改善箇所説明図

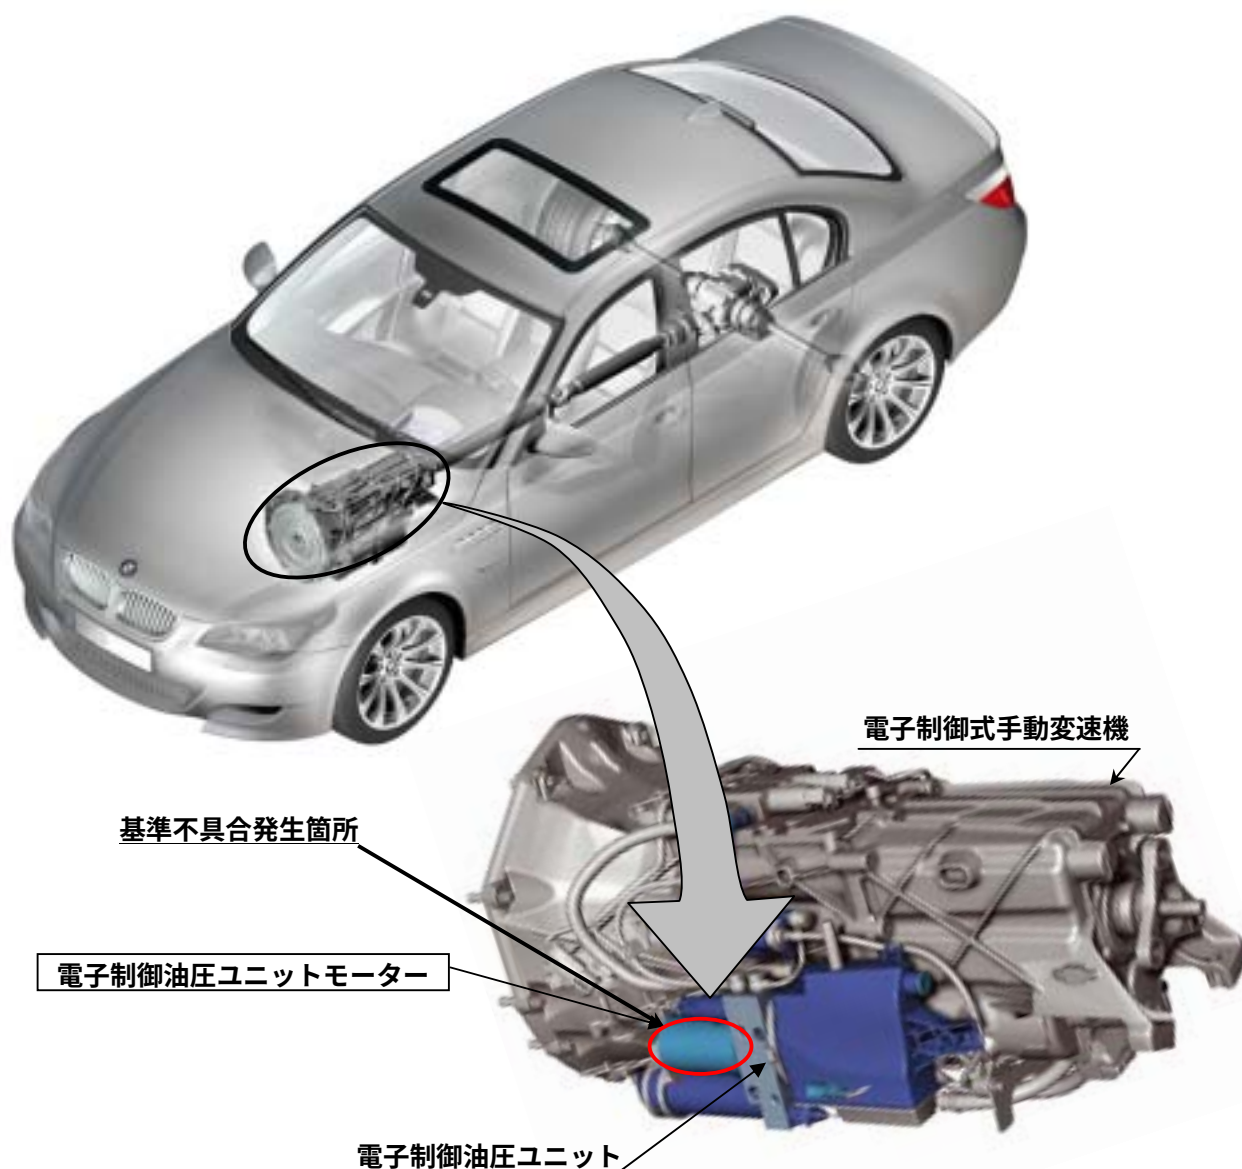
電子制御式手動変速機の電子制御油圧ユニットモーターにおいて、カーボンブラシとホルダー間との隙間が不十分なため、ブラシが固着し接点が接触不良を起こすことがある。そのため、油圧ポンプが作動しなくなり、そのまま使用を続けると、変速不能となり、最悪の場合、車両を停止した際、クラッチの接続が切れなくなり、エンジンが停止し、再始動できなくなるおそれがある。

・全車両、電子制御油圧ユニットモーターを対策品と交換する。

・ 識別 ： 電子制御油圧ユニットモーターに白色ペイントを塗布する。
